## 改善箇所説明図

### 改善の内容

改善前	改善後

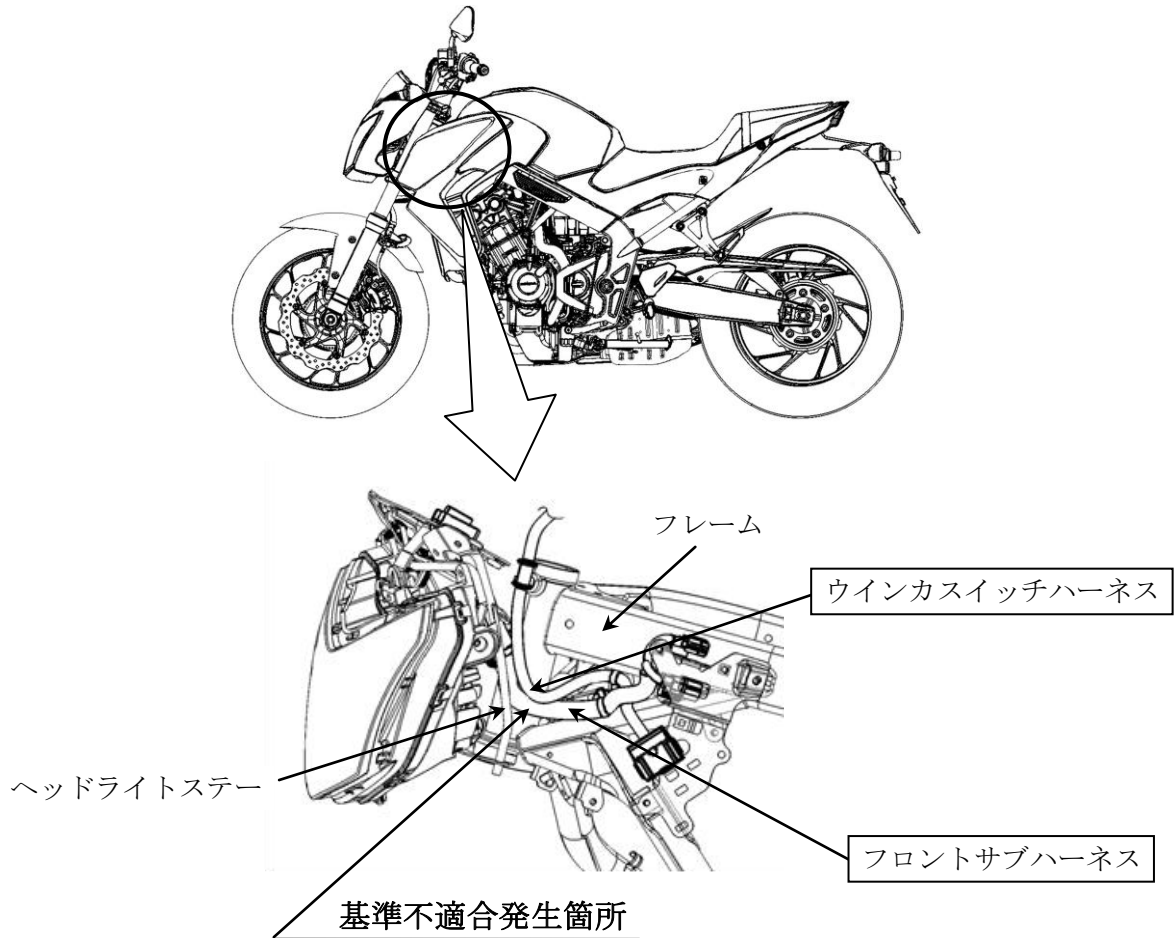
フロントサブハーネスとウイカスイッチハーネスの固定位置が不適切なため、ハンドルを左転舵した際にヘッドライトステーとフレーム間に当該ハーネスが挟まり、屈曲することがある。そのため、そのままの状態で使用を続けると、屈曲の繰り返しにより断線し、前照灯、方向指示器、速度計、警音器の作動不良や、最悪の場合、エンストして再始動できなくなるおそれがある。

全車両、フロントサブハーネスを対策品に交換し、ウイカスイッチハーネスを新品に交換するとともに、固定位置を変更する。
